Commune de Surpierre
(secteur Surpierre)

Adaptation du plan d'aménagement local (PAL) aux conditions d'approbation

Rapport des modifications

Dossier d'approbation

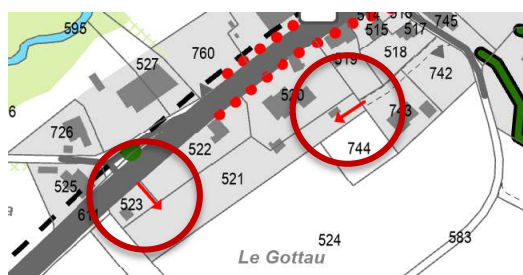
Art. 20, al. 8	L'alinéa a été complété avec les objectifs du PAD en vigueur. <i>Justification : décision d'approbation de la DIME</i>
Art. 21, al. 2	L'IM est fixé à 3,00 m³/m² plutôt que 4,00 m³/m². L'augmentation de l'IBUS en zone d'intérêt général (IG) n'étant pas conforme aux critères du PDCant, la DIME n'a pas approuvé l'IM de 4,00 m³/m². La grande salle est conforme à cette valeur, qui permet également une extension mesurée. <i>Justification : décision d'approbation de la DIME, point 2.1 ; condition §1.2</i>
Annexe 1, art. 3	L'annexe a été adaptée afin d'intégrer les résultats de l'Analyse des composantes et structure du site. Les dispositions ont été enrichies des propositions du SBC lors de la visite locale, notamment la variante d'un bâtiment aligné sur la rue principale à l'entrée du village). L'orientation des bâtiments et des faîtes est essentielle pour la compréhension visuelle du village-rue. La hauteur maximale a pour objectif de limiter l'impact visuel de nouvelles constructions sur l'art. 521. Cette disposition renforce le périmètre d'évolution (voir ci-dessus, PAZ), qui évite que la hauteur du bâtiment se superpose à celle du talus, doublant l'impact visuel depuis la route. L'article contient déjà les prescriptions relatives aux volumes, ainsi que les dispositions générales pour les implantations et orientations des bâtiments.

Justification : Analyse des composantes et structure du site

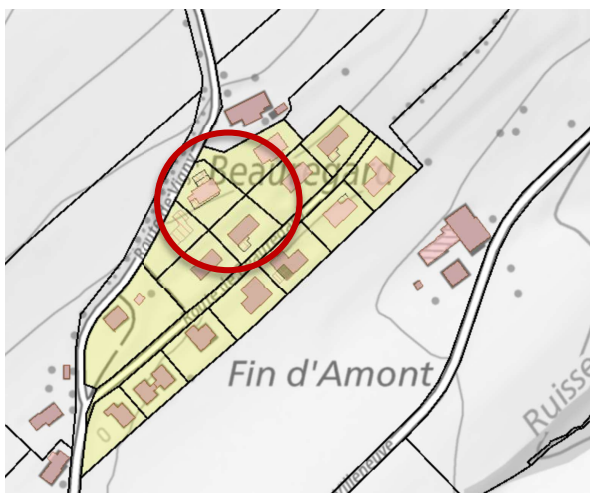
Accès	Les accès pour l'art. 521 RF ont été ajoutés au PDCom.
-------	--

L'ajout des accès pour l'art. 762 RF au PDCom n'est plus nécessaire. Depuis l'approbation, cette parcelle a été morcelée et tous les articles ont été construits.

Il s'agit du secteur du PAD Beauregard. Les accès sont aujourd'hui entièrement réalisés pour toute la zone constructible.

Justification : décision d'approbation de la DIME, condition §5
